REFERENCIA: CONTRATO DE OBRA No. 2220555 OBJETO CONSTRUCCIÓN DE INFRAESTRUCTURA EDUCATIVA-COLEGIO BOITÁ EN LA LOCALIDAD DE KENNEDY DE LA CIUDAD DE BOGOTÁ EN EL MARCO DEL CONTRATO INTERADMINISTRATIVO NO. 221013.

***ASUNTO:** Respuesta oficio EBI-ENT-BOG-830-2022 Aprobación y traslado informe mensual No 12 de obra.*

4.1. OBSERVACIONES A ESTUDIOS Y DISEÑOS

OBSERVACIONES ENVIADAS POR EL CONTRATISTA 17 Y 18 de abril de 2023.
OBSERVACIÓN A POSIBLES FILTRACIONES DEL TECDREN

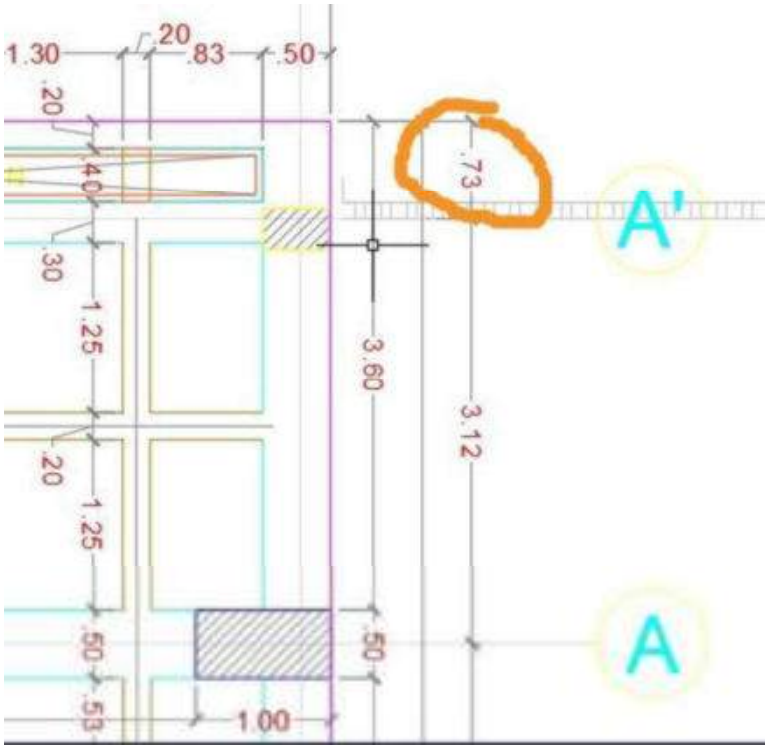
En visita realizada a la obra por el asesor de PAVCO, este manifiesta que el TECDREN no es un material totalmente impermeabilizante. Dice que se pueden presentar filtraciones de agua en el pegue de las láminas. De acuerdo a lo anterior se solicita a la consultoría manifestar si es necesario realizar algún tipo de tratamiento ya sea en el muro o en las láminas del TECDREN o si, por el contrario, considerando que es muy poca el agua que pueda pasar, no es necesario hacer ningún tratamiento adicional. El consultor hidrosanitario revisará con el consultor estructural, contratista manifiesta que se tenga en cuenta que el concreto de los muros de contención no es de baja permeabilidad (el concreto colocado de acuerdo a las especificaciones es normal de 5000 PSI), consultoría indica que se tendría respuesta para el 21/04/2023. Verificada respuesta en el presente comité, se solicita que el documento sea más específico en cuánto a la respuesta que se emita indicando si al verificar la solicitud del contratista esta se acoge o no y la justificación, la comunicación debe venir firmada. Consultoría remitió a SED el 03/05/2023 y SED remitirá el 05/05/2023. Se recibió correo de consultoría a través de ENTerritorio el 10/05/2023, sin embargo la interventoría manifiesta que esa comunicación es la misma que se mirado en comité del 05/05/2023 la cual no contiene los ajustes que se habían solicitado, no se da fecha de respuesta.

Plano E-47 feb15-23

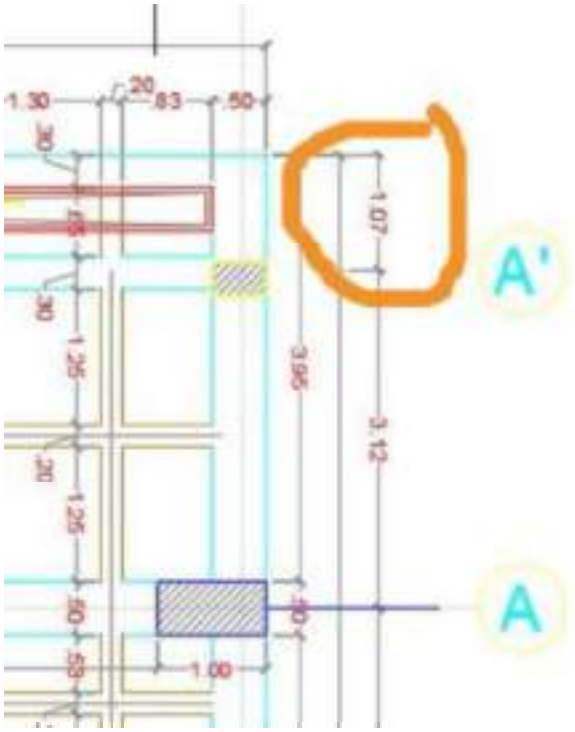
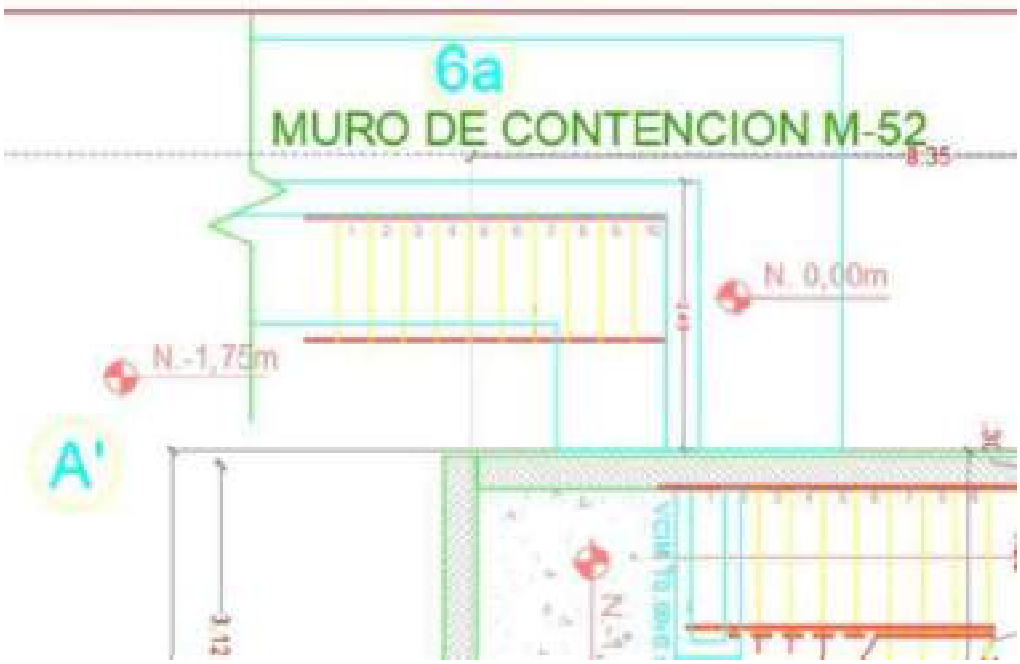
En el plano E-47 del edificio B la placa de entrepiso del N-0.00 sobre el eje A' esta no se encuentra alineada con el paramento de la losa de cimentación N -3.60 ni con el muro de contención M 42 sobre el cual debería apoyarse, (Está retrocedida sobre el eje A'.). versión del 8 de marzo, planimetría Edificio B, el consultor indica que remitirán ajustes el 02/05/2023. No se cumplió. Consultoría indica que se tendrá ajuste para el 12/05/2023. No se cumplió en el próximo comité se dará fecha de entrega.

En el plano E-47 el muro de contención M-52 tiene un ancho de 3.42 mts versión 15 de febrero de 2023, mientras que en plano E-17 esta distancia es de 2.45 mts (planos recibidos el 28 de marzo de 2023), aunque la versión en este plano

indica que es 15 de febrero de 2023, se solicita indicar cuál es la medida a ejecutar. el consultor indica que remitirán ajustes el 02/05/2023. No se cumplió. Consultoría indica que se debe ejecutar con el ancho de 2.45 mts falta la formalización.

OBSERVACIONES ENVIADAS POR EL CONTRATISTA 17 Y 18 de abril de 2023.
OBSERVACIÓN A POSIBLES FILTRACIONES DEL TECDREN

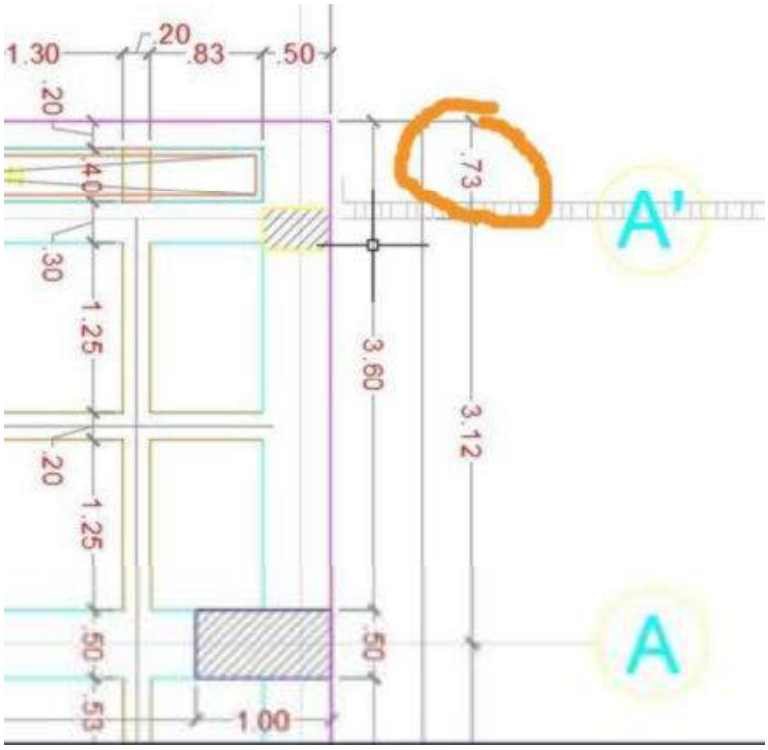
En visita realizada a la obra por el asesor de PAVCO, este manifiesta que el TECDREN no es un material totalmente impermeabilizante. Dice que se pueden presentar filtraciones de agua en el pegue de las láminas. De acuerdo a lo anterior se solicita a la consultoría manifestar si es necesario realizar algún tipo de tratamiento ya sea en el muro o en las láminas del TECDREN o si, por el contrario, considerando que es muy poca el agua que pueda pasar, no es necesario hacer ningún tratamiento adicional. El consultor hidrosanitario revisará con el consultor estructural, contratista manifiesta que se tenga en cuenta que el concreto de los muros de contención no es de baja permeabilidad (el concreto colocado de acuerdo a las especificaciones es normal de 5000 PSI), consultoría indica que se tendría respuesta para el 21/04/2023. Verificada respuesta en el presente comité, se solicita que el documento sea más específico en cuánto a la respuesta que se emita indicando si al verificar la solicitud del contratista esta se acoge o no y la justificación, la comunicación debe venir firmada. Consultoría remitió a SED el 03/05/2023 y SED remitirá el 05/05/2023. Se recibió correo de consultoría a través de ENTerritorio el 10/05/2023, sin embargo, la interventoría manifiesta que esa comunicación es la misma que se mirado en comité del 05/05/2023 la cual no contiene los ajustes que se habían solicitado, Consultoría indica que remitirá a SED el 17/05/2023, se solicita se remita a los demás interesados una vez se reciba.

Plano E-47 feb15-23

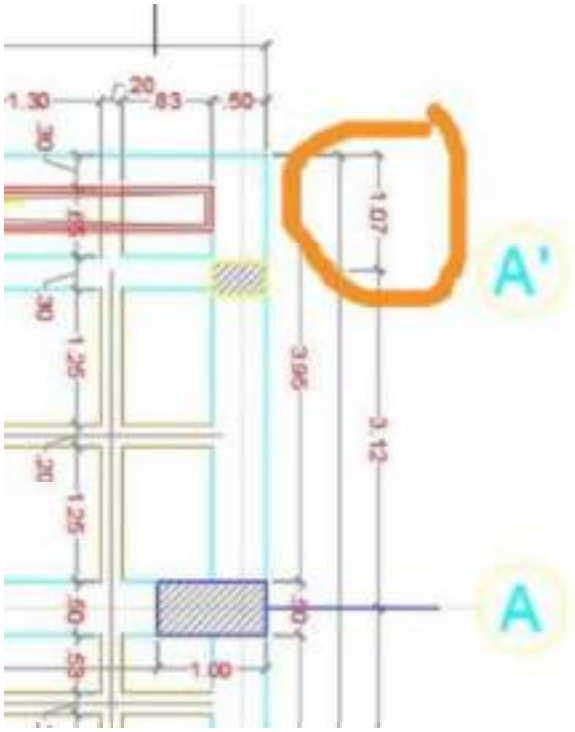
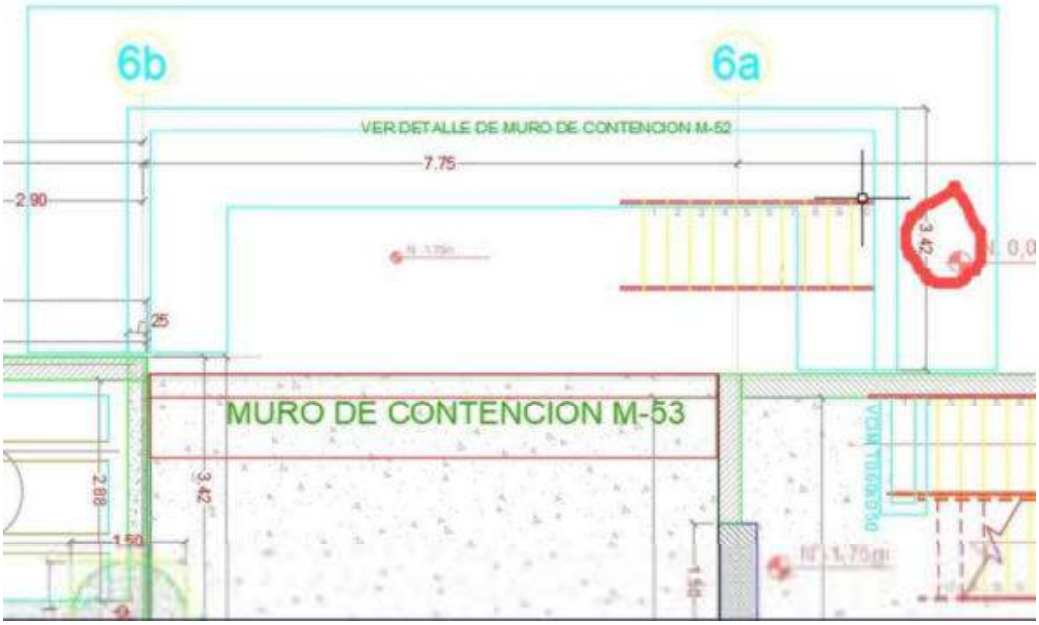
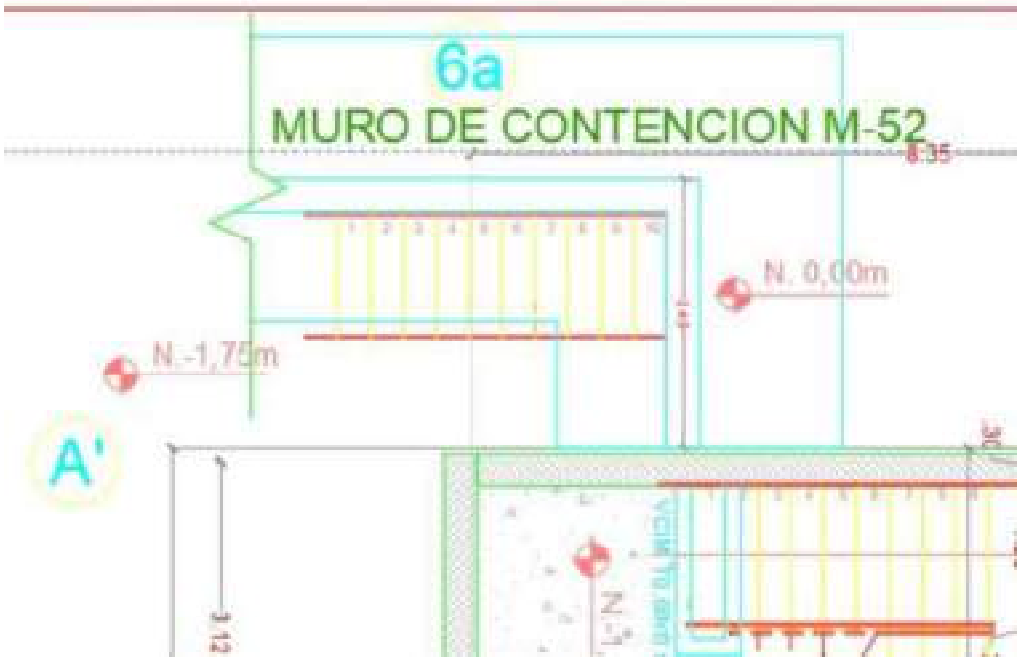
En el plano E-47 del edificio B la placa de entrepiso del N-0.00 sobre el eje A' esta no se encuentra alineada con el paramento de la losa de cimentación N -3.60 ni con el muro de contención M 42 sobre el cual debería apoyarse, (Está retrocedida sobre el eje A'.). versión del 8 de marzo, planimetría Edificio B, el consultor indica que remitirán ajustes el 02/05/2023. No se cumplió. Consultoría indica que se tendrá ajuste para el 12/05/2023. No se cumplió. Consultoría manifiesta que se tendrá ajuste el 24/05/2023

En el plano E-47 el muro de contención M-52 tiene un ancho de 3.42 mts versión 15 de febrero de 2023, mientras que en plano E-17 esta distancia es de 2.45 mts (planos recibidos el 28 de marzo de 2023), aunque la versión en este plano

indica que es 15 de febrero de 2023, se solicita indicar cuál es la medida a ejecutar. el consultor indica que remitirán ajustes el 02/05/2023. No se cumplió. Consultoría indica que se debe ejecutar con el ancho de 2.45 mts falta la formalización. Consultoría manifiesta que se tendrá ajuste el 24/05/2023

OBSERVACIONES ENVIADAS POR EL CONTRATISTA 17 Y 18 de abril de 2023.
OBSERVACIÓN A POSIBLES FILTRACIONES DEL TECDREN

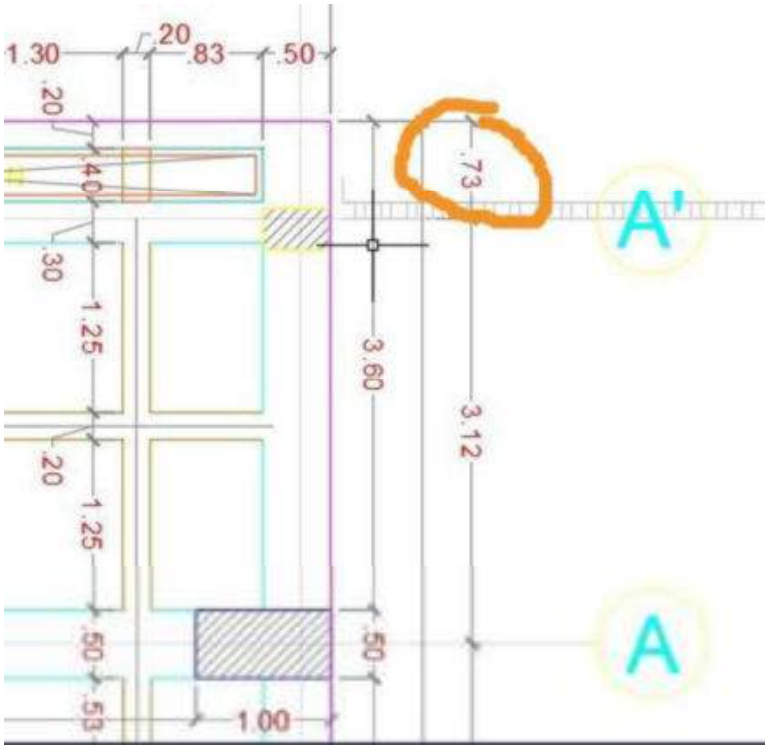
En visita realizada a la obra por el asesor de PAVCO, este manifiesta que el TECDREN no es un material totalmente impermeabilizante. Dice que se pueden presentar filtraciones de agua en el pegue de las láminas. De acuerdo a lo anterior se solicita a la consultoría manifestar si es necesario realizar algún tipo de tratamiento ya sea en el muro o en las láminas del TECDREN o si, por el contrario, considerando que es muy poca el agua que pueda pasar, no es necesario hacer ningún tratamiento adicional. El consultor hidrosanitario revisará con el consultor estructural, contratista manifiesta que se tenga en cuenta que el concreto de los muros de contención no es de baja permeabilidad (el concreto colocado de acuerdo a las especificaciones es normal de 5000 PSI), consultoría indica que se tendría respuesta para el 21/04/2023. Verificada respuesta en el presente comité, se solicita que el documento sea más específico en cuánto a la respuesta que se emita indicando si al verificar la solicitud del contratista esta se acoge o no y la justificación, la comunicación debe venir firmada. Consultoría remitió a SED el 03/05/2023 y SED remitirá el 05/05/2023. Se recibió correo de consultoría a través de ENTerritorio el 10/05/2023, sin embargo, la interventoría manifiesta que esa comunicación es la misma que se mirado en comité del 05/05/2023 la cual no contiene los ajustes que se habían solicitado, Consultoría indica que remitió a SED el 24/05/2023, se solicita se remita a los demás interesados una vez se reciba.

Plano E-47 feb15-23

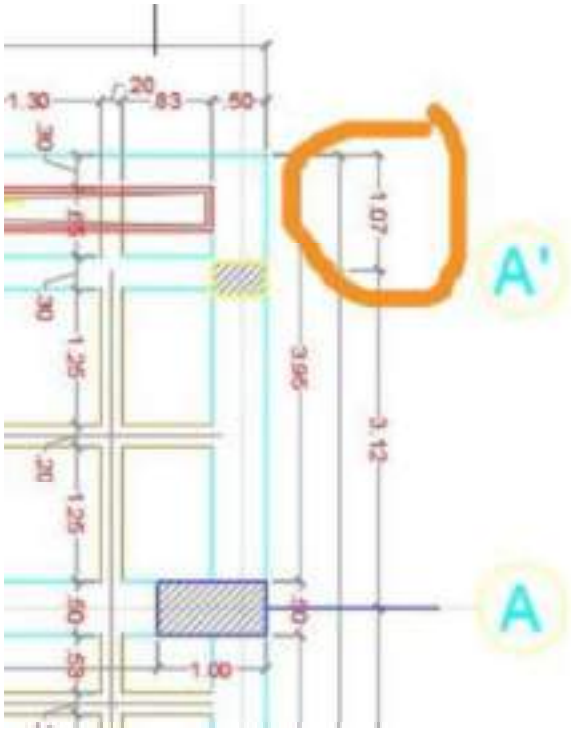
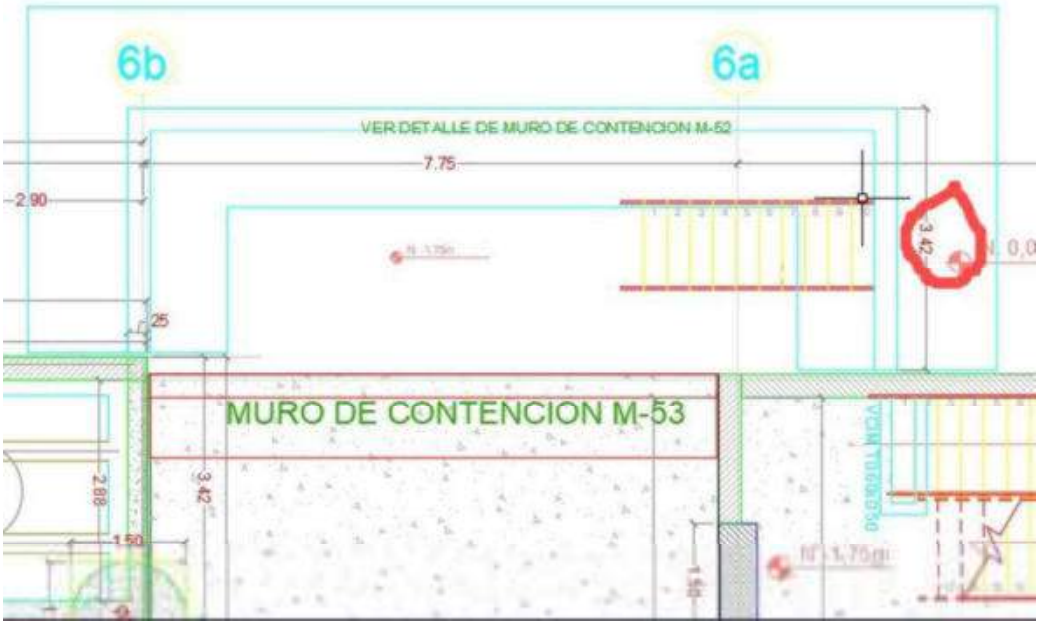
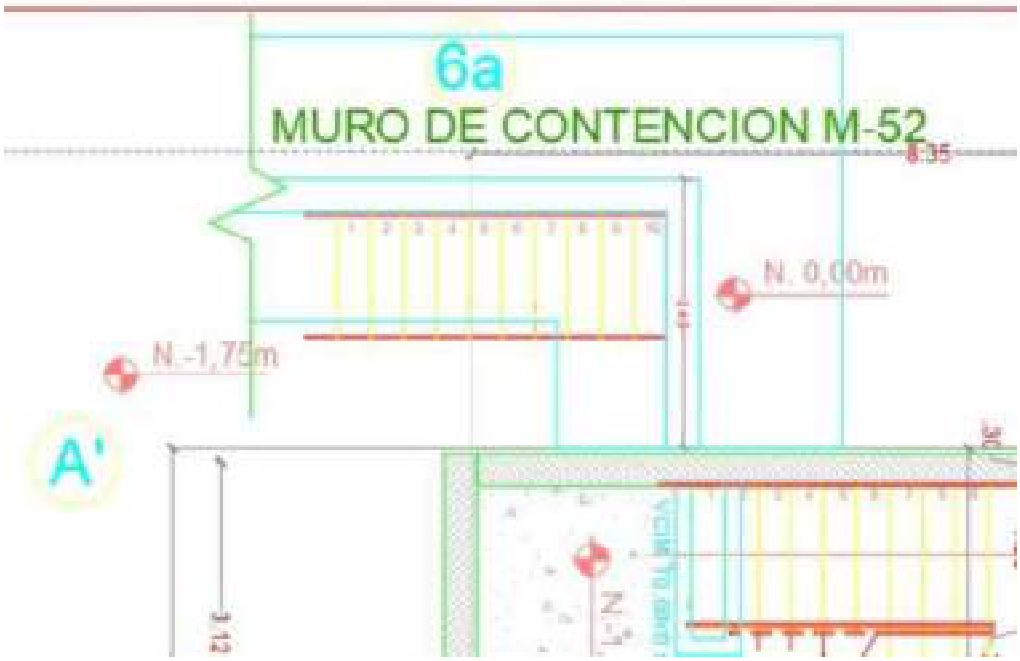
En el plano E-47 del edificio B la placa de entrepiso del N-0.00 sobre el eje A' esta no se encuentra alineada con el paramento de la losa de cimentación N -3.60 ni con el muro de contención M 42 sobre el cual debería apoyarse, (Está retrocedida sobre el eje A'.). versión del 8 de marzo, planimetría Edificio B, el consultor indica que remitirán ajustes el 02/05/2023. No se cumplió. Consultoría indica que se tendrá ajuste para el 12/05/2023. No se cumplió. Consultoría manifiesta que se tendrá ajuste el 26/05/2023

En el plano E-47 el muro de contención M-52 tiene un ancho de 3.42 mts versión 15 de febrero de 2023, mientras que en plano E-17 esta distancia es de 2.45 mts (planos recibidos el 28 de marzo de 2023), aunque la versión en este plano

indica que es 15 de febrero de 2023, se solicita indicar cuál es la medida a ejecutar. el consultor indica que remitirán ajustes el 02/05/2023. No se cumplió. Consultoría indica que se debe ejecutar con el ancho de 2.45 mts falta la formalización. Consultoría manifiesta que se tendrá ajuste el 26/05/2023

OBSERVACIONES ENVIADAS POR EL CONTRATISTA 17 Y 18 de abril de 2023.
OBSERVACIÓN A POSIBLES FILTRACIONES DEL TECDREN

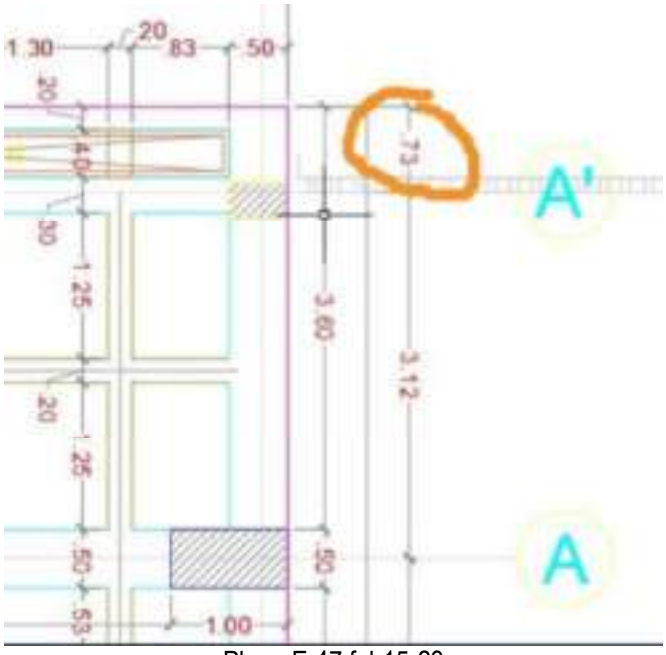
En visita realizada a la obra por el asesor de PAVCO, este manifiesta que el TECDREN no es un material totalmente impermeabilizante. Dice que se pueden presentar filtraciones de agua en el pegue de las láminas. De acuerdo a lo anterior se solicita a la consultoría manifestar si es necesario realizar algún tipo de tratamiento ya sea en el muro o en las láminas del TECDREN o si, por el contrario, considerando que es muy poca el agua que pueda pasar, no es necesario hacer ningún tratamiento adicional. El consultor hidrosanitario revisará con el consultor estructural, contratista manifiesta que se tenga en cuenta que el concreto de los muros de contención no es de baja permeabilidad (el concreto colocado de acuerdo a las especificaciones es normal de 5000 PSI), consultoría indica que se tendría respuesta para el 21/04/2023. Verificada respuesta en el presente comité, se solicita que el documento sea más específico en cuánto a la respuesta que se emita indicando si al verificar la solicitud del contratista esta se acoge o no y la justificación, la comunicación debe venir firmada. Consultoría remitió a SED el 03/05/2023 y SED remitirá el 05/05/2023. Se recibió correo de consultoría a través de ENTerritorio el 10/05/2023, sin embargo, la interventoría manifiesta que esa comunicación es la misma que se mirado en comité del 05/05/2023 la cual no contiene los ajustes que se habían solicitado, Consultoría indica que remitió a SED el 24/05/2023, se solicita se remita a los demás interesados una vez se reciba. SED envió durante el desarrollo del presente comité el 01/06/2023, la interventoría remitirá a contratista de obra una vez termine el comité de diseño.

Plano E-47 feb15-23

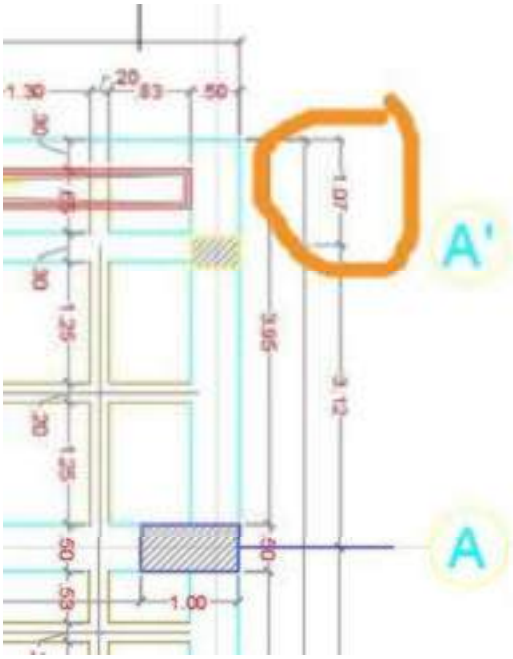
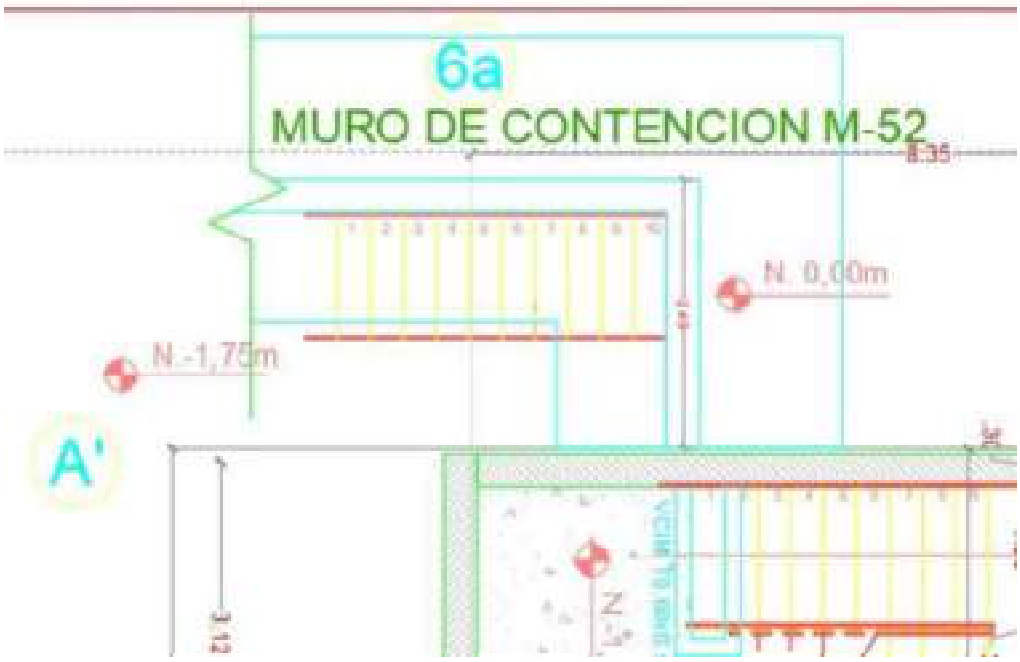
En el plano E-47 del edificio B la placa de entrepiso del N-0.00 sobre el eje A' esta no se encuentra alineada con el paramento de la losa de cimentación N -3.60 ni con el muro de contención M 42 sobre el cual debería apoyarse, (Está retrocedida sobre el eje A'.). versión del 8 de marzo, planimetría Edificio B, el consultor indica que remitirán ajustes el 02/05/2023. No se cumplió. Consultoría indica que se tendrá ajuste para el 12/05/2023. No se cumplió. Consultoría

En el plano E-47 el muro de contención M-52 tiene un ancho de 3.42 mts versión 15 de febrero de 2023, mientras que en plano E-17 esta distancia es de 2.45 mts (planos recibidos el 28 de marzo de 2023), aunque la versión en este plano indica que es 15 de febrero de 2023, se solicita indicar cuál es la medida a ejecutar. el consultor indica que remitirán ajustes el 02/05/2023. No se cumplió. Consultoría indica que se debe ejecutar con el ancho de 2.45 mts falta la

formalización. Consultoría manifiesta que se tendrá ajuste el 26/05/2023. No se cumplió, consultoría indica que remitirá a SED el día 02/06/2023.
